高浜発電所原子炉施設保安規定変更認可申請書

- (1) 高浜発電所1号炉及び2号炉の使用済燃料ピット未臨界性評価の変更に伴う変更
高浜発電所1号炉及び2号炉の使用済燃料ピット未臨界性評価の変更に伴い、関連する保安規定条文の変更を行う。

高浜発電所原子炉施設保安規定変更前後比較表

変更前		変更後	理 由																				
図 9 5 燃料貯蔵領域図 【1号炉】  【2号炉】

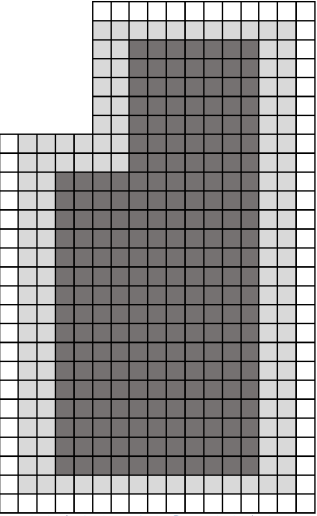
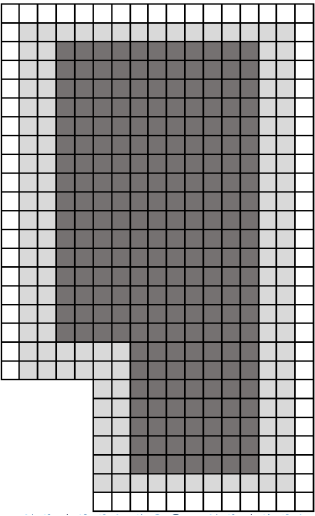
55GWd/t 燃料 (初期濃縮度約 4.0wt%)		48GWd/t 燃料 (初期濃縮度約 4.0wt%)		使用済燃料ピット用 中性子吸収体なし	使用済燃料ピット用 中性子吸収体あり	使用済燃料ピット用 中性子吸収体なし	使用済燃料ピット用 中性子吸収体あり	燃焼度 0GWd/t 以上	燃焼度 0GWd/t 以上	燃焼度 0GWd/t 以上	燃焼度 0GWd/t 以上	燃焼度 20GWd/t 以上	燃焼度 0GWd/t 以上	燃焼度 15GWd/t 以上	燃焼度 0GWd/t 以上	燃焼度 50GWd/t 以上	燃焼度 15GWd/t 以上	燃焼度 45GWd/t 以上	燃焼度 10GWd/t 以上	(削 除)		高浜発電所 1 号炉及び 2 号炉の使用済燃料ピット未臨界性評価の変更に伴う変更
55GWd/t 燃料 (初期濃縮度約 4.0wt%)		48GWd/t 燃料 (初期濃縮度約 4.0wt%)																					
使用済燃料ピット用 中性子吸収体なし	使用済燃料ピット用 中性子吸収体あり	使用済燃料ピット用 中性子吸収体なし	使用済燃料ピット用 中性子吸収体あり																				
燃焼度 0GWd/t 以上	燃焼度 0GWd/t 以上	燃焼度 0GWd/t 以上	燃焼度 0GWd/t 以上																				
燃焼度 20GWd/t 以上	燃焼度 0GWd/t 以上	燃焼度 15GWd/t 以上	燃焼度 0GWd/t 以上																				
燃焼度 50GWd/t 以上	燃焼度 15GWd/t 以上	燃焼度 45GWd/t 以上	燃焼度 10GWd/t 以上

変更前		変更後	理 由
(4) 使用済燃料ピットクレーン使用時の吊荷の重量および吊上げ上限高さを管理すること。 <u>(5) 燃料を原子炉から使用済燃料ピットへ取り出す場合は、図 9.5 に示す未臨界が維持できることをあらかじめ確認している条件（初期濃縮度、燃焼度、使用済燃料ピット用中性子吸収体の有無および配置）に基づき移動することで、実効増倍率が不確定性を含めて 0.98 以下となることを確認し、管理すること（1 号炉および 2 号炉のみ）。</u> <u>(6) 燃料を原子炉から使用済燃料ピットへ取り出す場合は、燃料の移動開始前に未臨界性評価を行い、実効増倍率が不確定性を含め 0.98 以下となることを確認し、管理すること（3 号炉および 4 号炉のみ）。</u> <u>(7) 使用済燃料ピット内の燃料の移動にあたっては、誤配置を防止する措置を講じること。</u> 6. 原子燃料課長は、第 5 項 (5)、(6) における燃料移動の実施計画を作成し、原子炉主任技術者の確認を得て、所長の承認を得る。		(4) 使用済燃料ピットクレーン使用時の吊荷の重量および吊上げ上限高さを管理すること。 (5) 燃料を原子炉から使用済燃料ピットへ取り出す場合は、燃料の移動開始前に未臨界性評価を行い、実効増倍率が不確定性を含め 0.98 以下となることを確認し、管理すること（3 号炉および 4 号炉のみ）。 (6) 使用済燃料ピット内の燃料の移動にあたっては、誤配置を防止する措置を講じること（3 号炉および 4 号炉のみ）。 6. 原子燃料課長は、第 5 項 (5) における燃料移動の実施計画を作成し、原子炉主任技術者の確認を得て、所長の承認を得る。	
		高浜発電所 1 号炉及び 2 号炉の使用済燃料ピット未臨界性評価の変更に伴う変更 高浜発電所 1 号炉及び 2 号炉の使用済燃料ピット未臨界性評価の変更に伴う変更
